Projekt Brenner-Nordzulauf im gemeinsamen Planungsraum Trassenauswahlverfahren mit Öffentlichkeitsbeteiligung

PROTOKOLL

Thema:	20. Sitzung des Gemeindeforums Nord 2
Datum und Uhrzeit:	22.06.2019, 19:00-21:00 Uhr
Ort:	Wendelsteinhalle, Gemeinde Brannenburg
TeilnehmerInnen (ohne Titel)	Karl Leistner (Samerberg) Olaf Kalsperger (Raubling) Andreas Schober (Raubling) Klaus Artmann (Raubling) Alexandra Burgmaier (Raubling) Brunhilde Rothdauscher (Raubling) Stefan Landprecht (Raubling, Beobachter) Christoph Schneider (Neubeuern) Martin Schmid (Neubeuern) Klaus Spatzier (Neubeuern) Wilhelm Klopfer (Neubeuern) Georg Fritz (Neubeuern) Manuel Gotthalseder (DB Netz AG) Sven Madlung (DB Netz AG) Lisa Eberle (DB Netz AG) Peter Hofer (ÖBB Infra) Peter Kölbach (ÖBB Infra) Alexander Buchner (IPBN) Sabine Volgger (clavis) Carina Röder (clavis)

20. GEMEINDEFORUM NORD 2

Werkstätten-Blick: Inn-Überquerung bei Fischbach (Variante **Violett**)

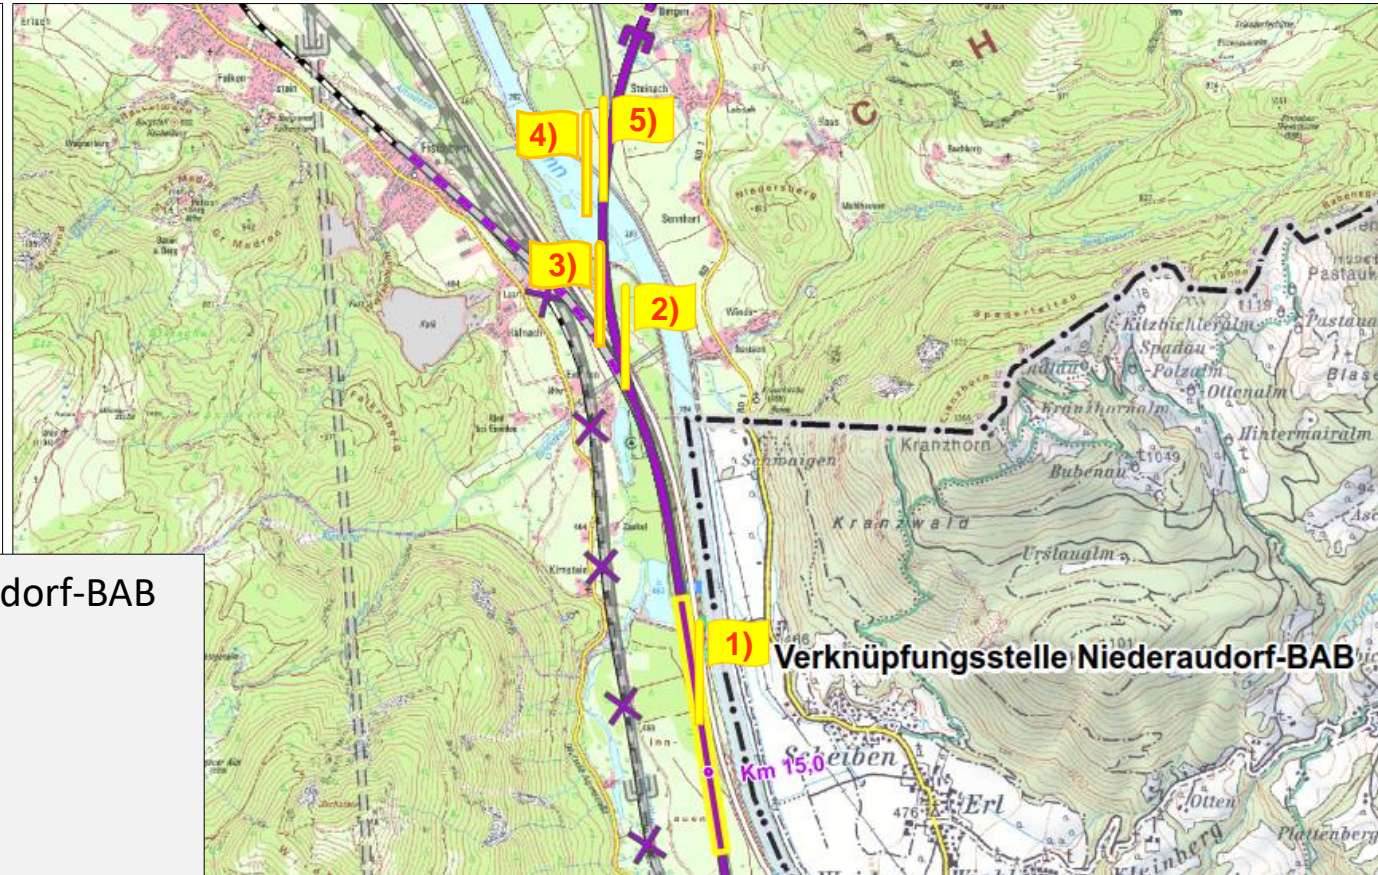
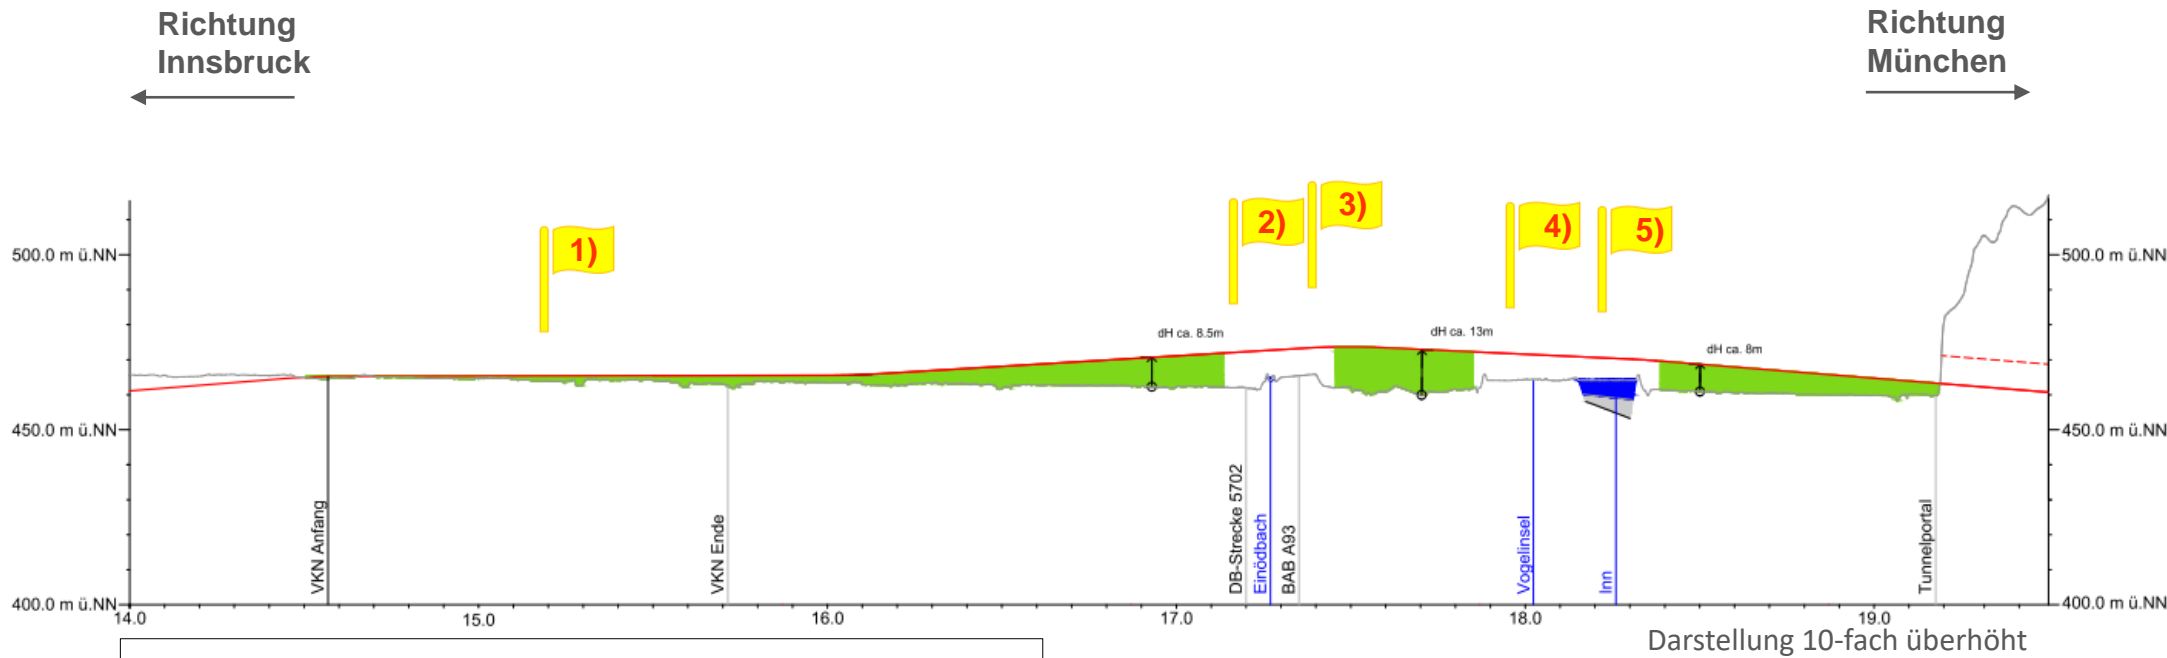
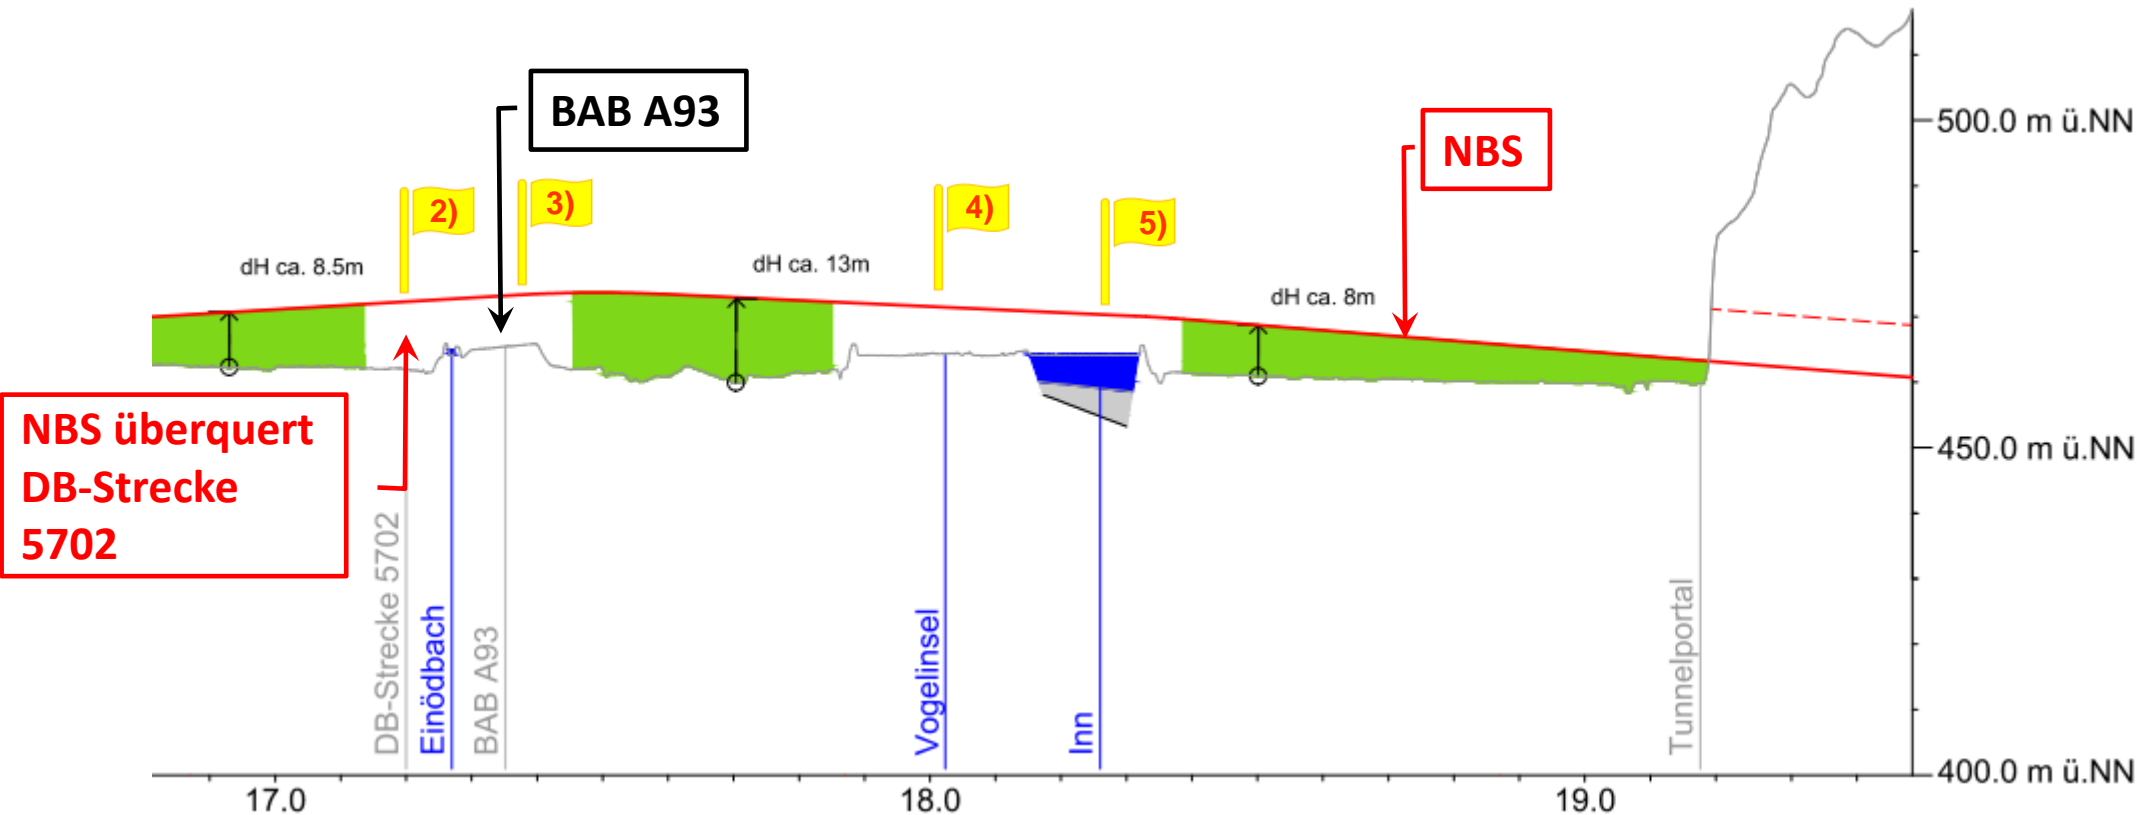
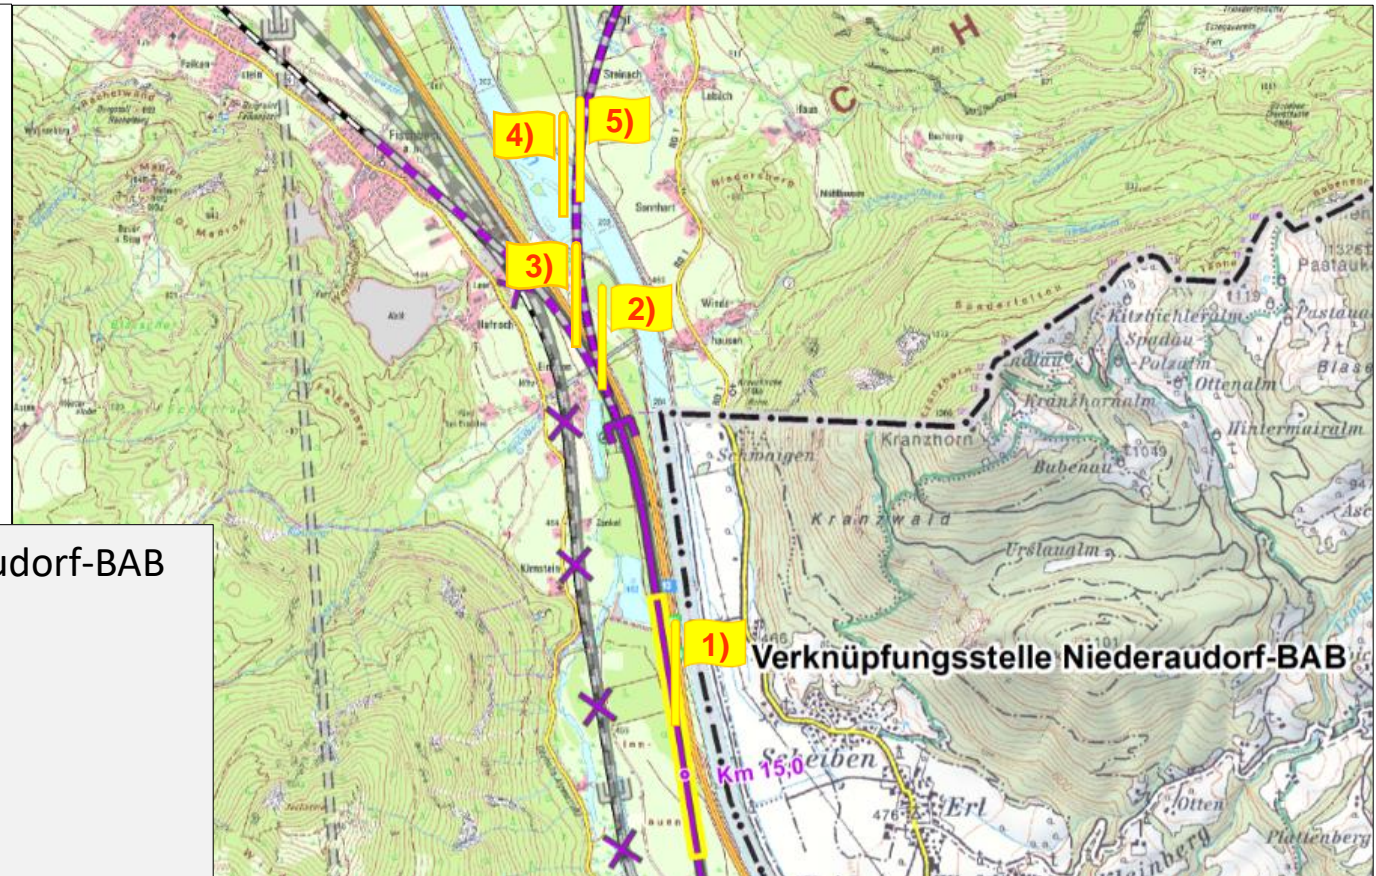
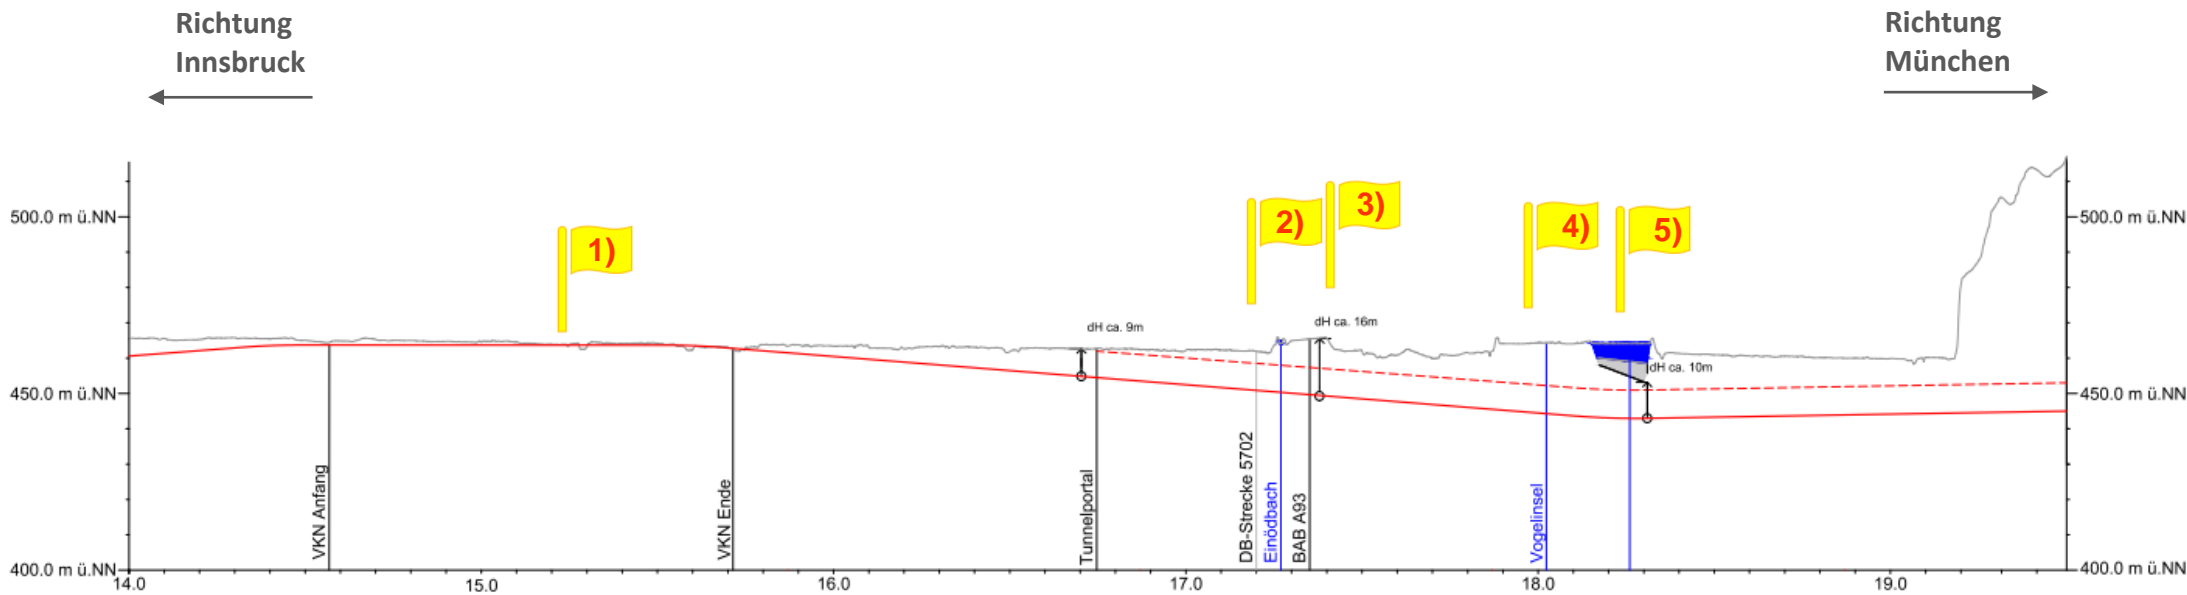
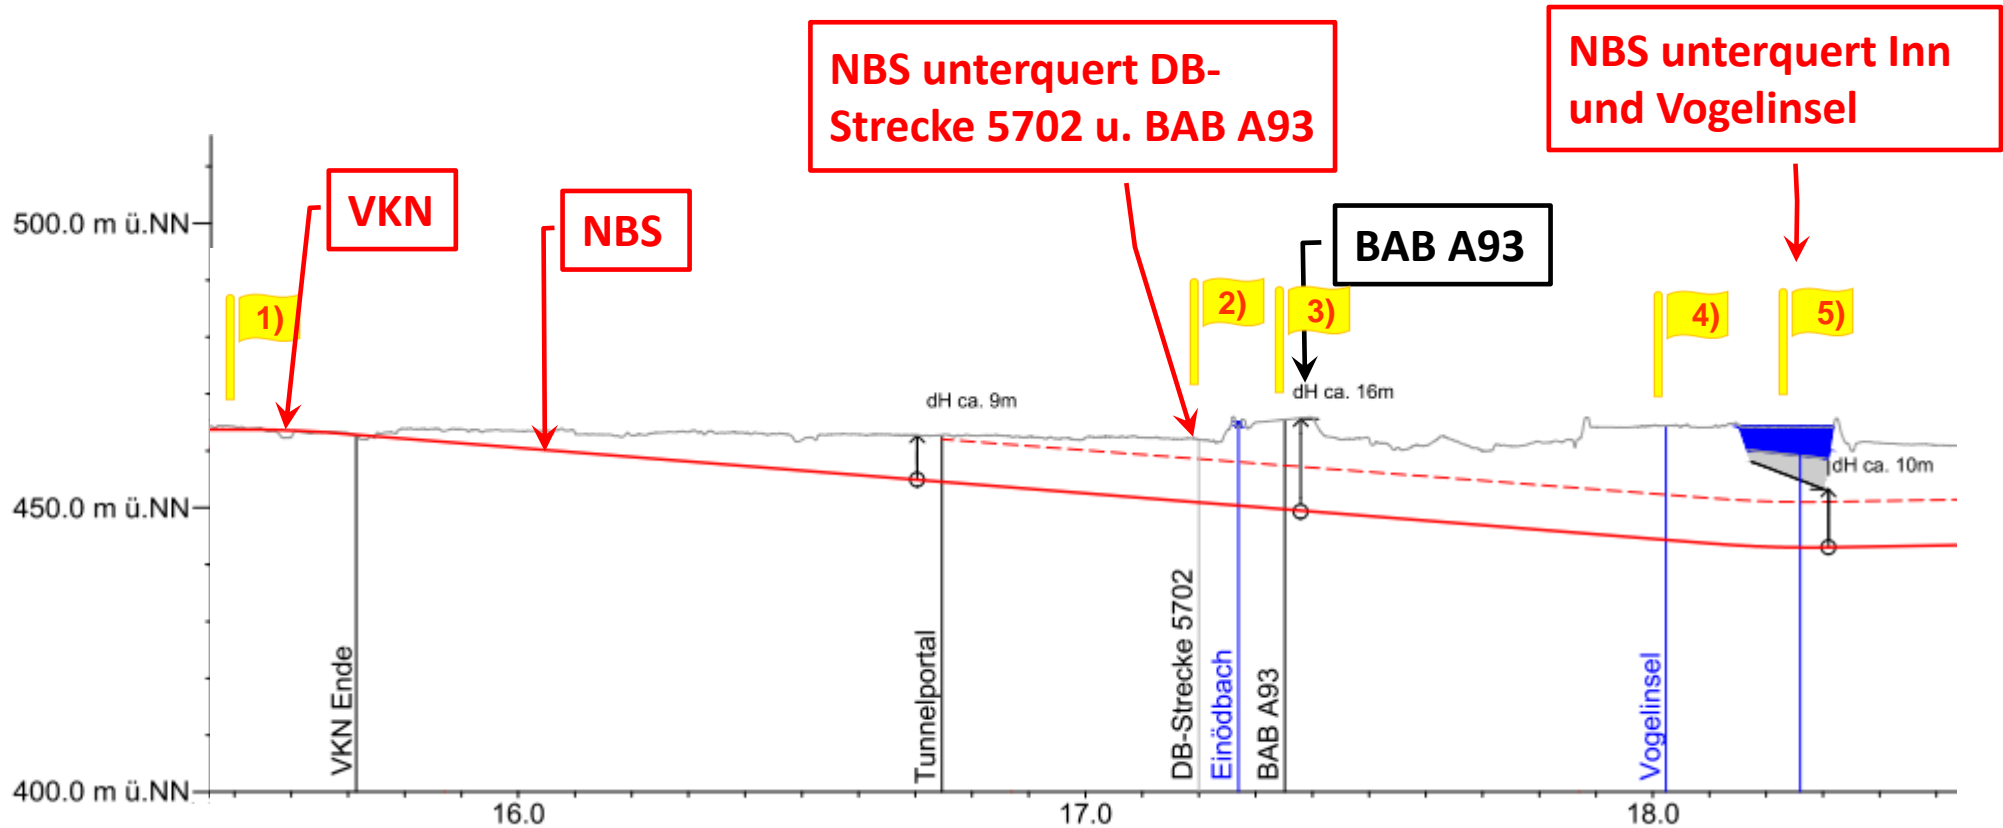
Gelten diese Annahmen für eine Schwankungsbreite von zirka 100 Metern bei allen Trassen?

Kann es sein, dass die Vogelinsel bei dieser Schwankungsbreite auch nicht betroffen ist, was wiederum neue Möglichkeiten eröffnet?

Ein Forenmitglied fragt, ob dieses Realisierungsproblem der Verknüpfungsstelle Niederaudorf nicht gelöst werden könnte, wenn die Verknüpfungsstelle weiter Richtung Süden verlegt wird?

- Der Planer gibt an, dass diese Schwankungsbreite in den nächsten Phasen eingeschränkt wird. Anstelle des bisherigen Maßstabes von 1:25.000, wird als Ergebnis der vertieften Planung eine Betrachtung im Maßstab 1:10.000 oder 1:5.000 möglich sein.

- Der Planer erläutert, dass zuerst eine mögliche Trasse ausgearbeitet wird. Ob die Vogelinsel vermieden werden kann, wird in diesem Zuge geprüft. Im Anschluss wird die Trasse entsprechend Kriterienkatalog bewertet und verglichen.

- Der Planer antwortet, dass diese Überlegung gemacht wurde. Es müsste eine deutliche Verschiebung der Verknüpfungsstelle Niederaudorf erfolgen, um die entsprechende Lage zu erhalten. An dieser Stelle gibt es jedoch weitere Konfliktpunkte (z.B. eine Gewässerquerung). Eine noch weitere Verlagerung Richtung Süden ist auch nicht möglich, weil das Einfädeln mit der Bestandsstrecke dann nicht mehr möglich wäre. Untersuchungen haben ergeben, dass bei einer Innunterquerung der Verknüpfungsstellenbereich ggf. nicht mehr geländegleich liegen kann. Der Bereich der Verknüpfungsstelle bzw. vermutlich der gesamte Bereich zwischen den beiden Tunnelportalen müsste zudem aufgrund des hoch anstehenden Grundwassers in ein Wannenbauwerk verlegt werden. Bei einer Innunterquerung müsse zudem die Zugänglichkeit zu zwei Tunnelportalen gegeben sein. Die Zugänglichkeit der Portale bei einer Wannenlage stellt einen weiteren Konfliktpunkt dar.
